Señores  
SECRETARÍA DE INFRAESTRUCTURA y/o ADELI - EMPRESA INDUSTRIAL Y  
COMERCIAL DEL ESTADO  
Municipio de Itagüí  
ESM

Asunto: Petición de corrección del cauce de las aguas lluvias a través de los  
andenes de la calle 62 entre carreras 55B y 57A y de otros detalles

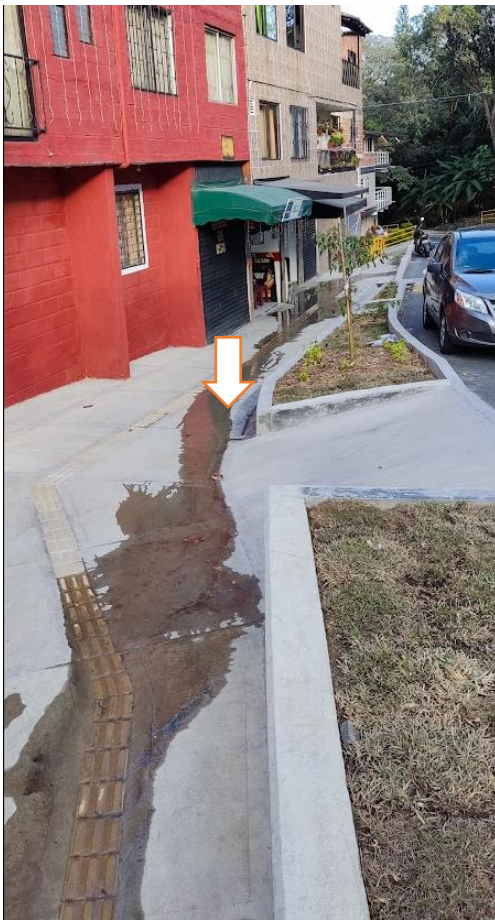
Las aguas lluvias que convergen al andén norte de la calle 62 entre carreras 55B y 57A, terminan saturando la pared paralela a la calle 62 de la casa de la esquina con la carrera 55B. Cabe anotar, que esta casa tenía un rebanco en mortero que subsanaba en parte la canalización de las aguas, pero éste fue desmontado para dar paso al andén y además dicho andén quedó 40 cm más alto que el original, lo que condena a la eterna humedad esta casa. Para ilustrar todo lo anterior, se describe lo siguiente:

En un día de verano de este diciembre, se hace lavado de andén en la esquina de la carrera 57A con calle 62, y se comienza a notar al famosa pendiente cero, transversalmente hablando, que hace trasegar el agua por toda la superficie del adén y dejando muy poca convergencia hacia el canal lateral (más del 80% del agua sigue andén abajo). En la confluencia con la carrera 57 (ver flecha) hay un cárcamo que escasamente sirve para recoger las aguas de los 120 m de zona peatonal con aguas lluvias superficiales y de techos de esa cuadra.

El inicio del recorrido del agua comienza con la flecha blanca y agrava el problema para el sector de la flecha naranja.

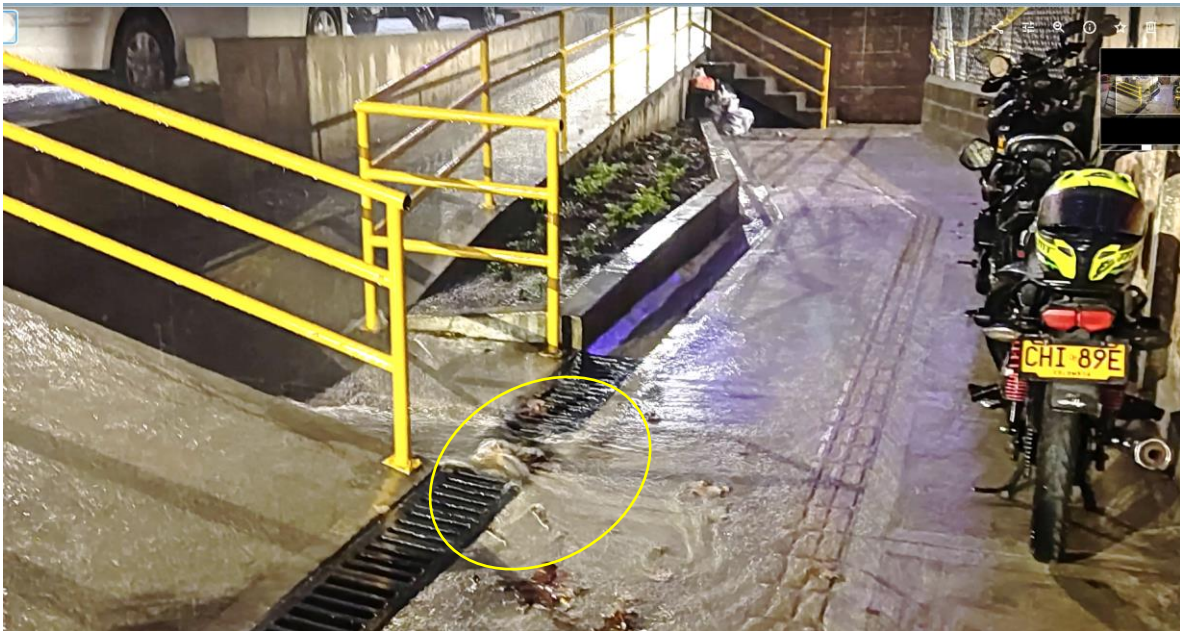
En el sector entre carreras 57 y 56 sigue el trasiego por todo el andén, dándole poca participación al minúsculo canal (ver ampliación del sector señalado)

Más adelante, en ese sector entre carreras 57 y 56, sigue el trasiego por todo el andén, dándole poca participación al minúsculo canal que ahora se ve con minúsculo encole. Nótese que se ve claramente que las aguas de rebose del sumidero entrarán en épocas de lluvia hacia el andén. ¿es acaso el andén es la estructura canalizadora de aguas que pensó aquí la gente de la obra en proceso de entrega? (ver ampliación del sector señalado)

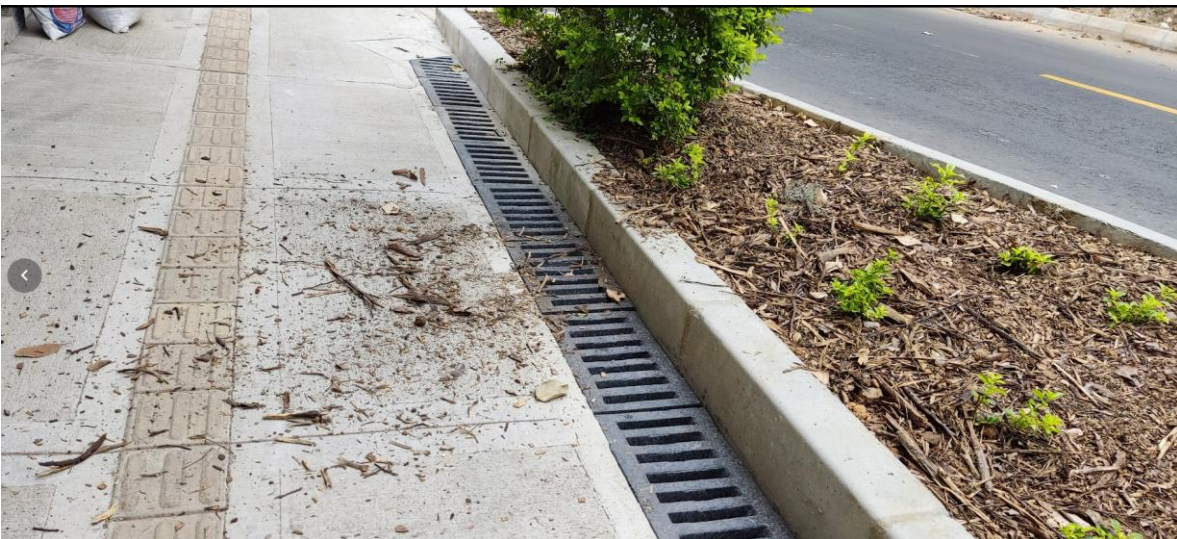
- Entre carrera 55A y Carrera 56 hay 3 tapas de MH tienen alabeo en su asiento que las vuelve "locas", causando ruido en casa paso de vehículo y deterioro por fatiga ante el golpeteo que ya se advierte en una de ellas. Para evitar eso, las tapas deben ser ajustadas. Esto ya se hizo saber a los competentes, pero como siempre, nada pasa.

- Precisamente en el canal de baja capacidad hidráulica recién construido, en la calle 62 con carrera 55B, se deja en la jardinera del lado, en vez de una razonable grama, más bien una viruta vegetal superficial, la cual es objeto permanente de la remoción de parte de los caninos que por este sector abundan sin el control de sus dueños, y por favor, que le respuesta de los responsables, como muchas veces, no sea que la culpa es la falta de cultura, ya que las obras deben ser construidas para que duren teniendo en cuenta la variable de la incultura de los ciudadanos.

- Se insiste en la comunicación radicada con 23120499908260, sobre el confinamiento eficiente y real de los cordones viales, que no se dilate, pues se envió a Adelí y a Infraestructura como responsable para su conocimiento y gestión, con el objeto que los cordones viales sirvan para muchos años y que los de la obra como el de la lámina que sigue, no termine como el de la cerrera 52 sin haberlo entregado. (fotos reales del día de hoy)
